IMPIANTO AGRI-NATURALISTICO-VOLTAICO (ANaV) CERIGNOLA SAN GIOVANNI IN FONTE

Rel. 36

Documentazione integrativa

in riscontro alle note prot. 32351 del 14/03/2022 del MITE Direzione Generale Valutazioni
Ambientali Ex – Divisione V – Sistemi di Valutazione Ambientale e prot.n. 7498 del
25/02/2022 del MIC Direzione Generale Archeologia, Belle Arti e Paesaggio"

Tavola 3

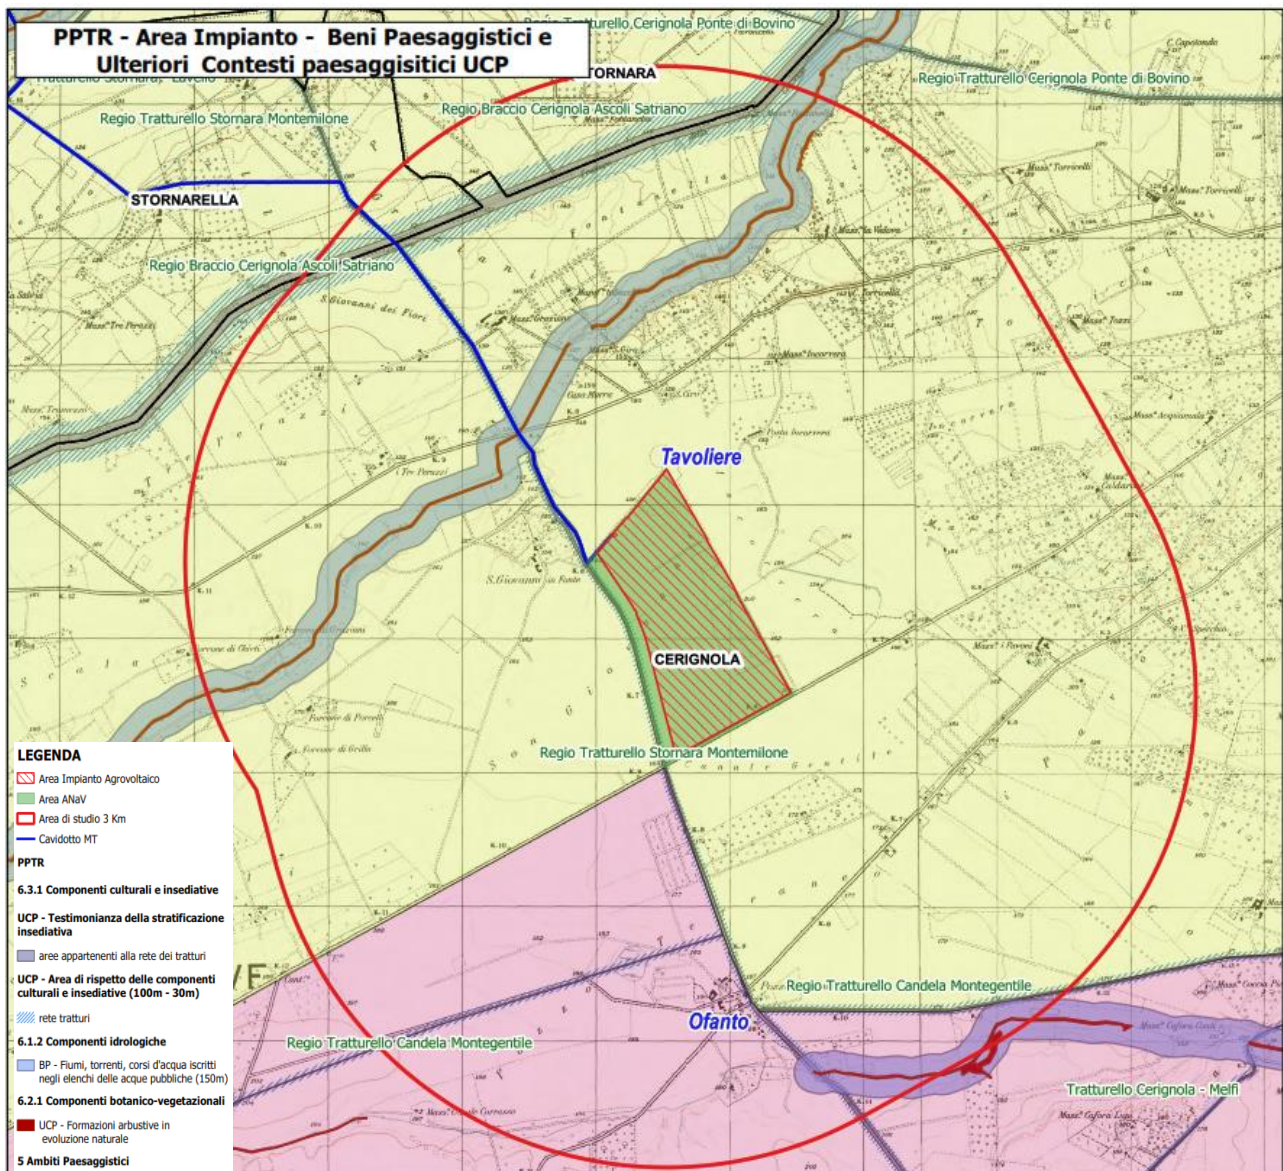
Nelle tavole 3 e 4 dell'allegato cartografico "Documentazione integrativa in riscontro alle note prot. 32351 del 14/03/2022 del MITE Direzione Generale Valutazioni Ambientali Ex – Divisione V – Sistemi di Valutazione Ambientale e prot.n. 7498 del 25/02/2022 del MIC Direzione Generale Archeologia, Belle Arti e Paesaggio - Allegato 4 - PPTR su base IGM" (di seguito riportate) sono state inserite le informazioni richieste.

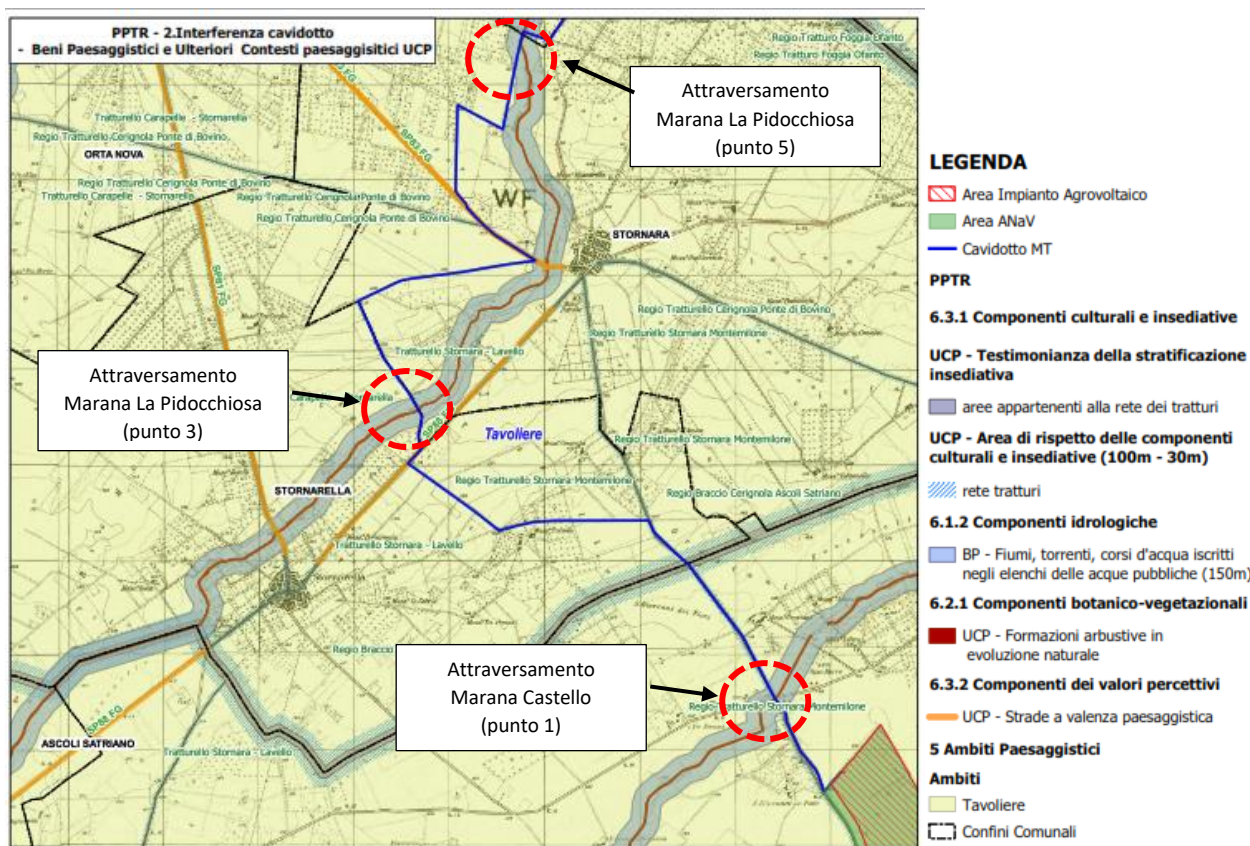
Richiesta MiC

Beni Paesaggistici

- ✓ BP – Fiumi, torrenti, corsi d’acqua iscritti negli elenchi delle acque pubbliche (con fascia di rispetto 150 m)

Dalla tavola allegata¹⁶ e di seguito riportata, contenuta nel documento “Documentazione integrativa in riscontro alle note prot. 32351 del 14/03/2022 del MITE Direzione Generale Valutazioni Ambientali Ex – Divisione V – Sistemi di Valutazione Ambientale e prot.n. 7498 del 25/02/2022 del MIC Direzione Generale Archeologia, Belle Arti e Paesaggio - Allegato 4 - PPTR su base IGM” si evince che il cavidotto interessa due corsi d’acqua iscritti negli elenchi delle acque pubbliche (Marana Castello e Marana La Pidocchiosa).

Il progetto prevede che il cavidotto, sempre interrato al di sotto della strada esistente, attraversi i corsi d’acqua utilizzando la Perforazione Orizzontale Guidata (TOC), mantenendo un franco adeguato al di sotto del letto di scorrimento del corso d’acqua (in coerenza con quanto indicato all’art. 46 delle NTA del PPTR).

Fasce di rispetto

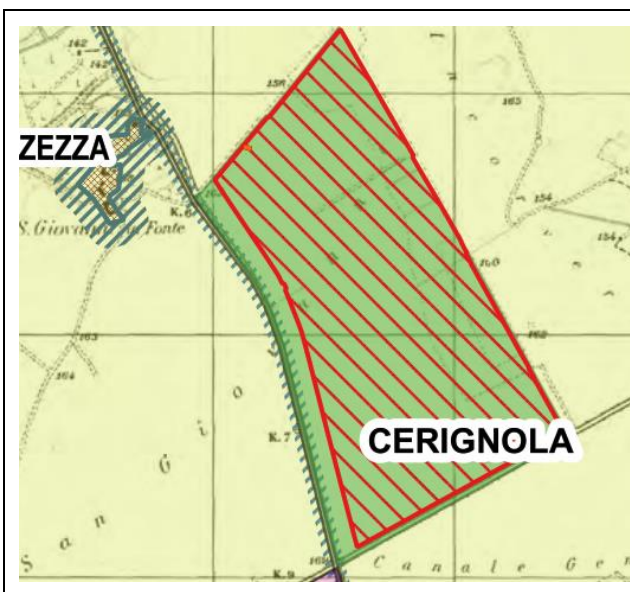
Richiesta MiC

Il cavidotto, interrato nella viabilità esistente, passa all'interno delle aree di rispetto delle componenti culturali e insediative:
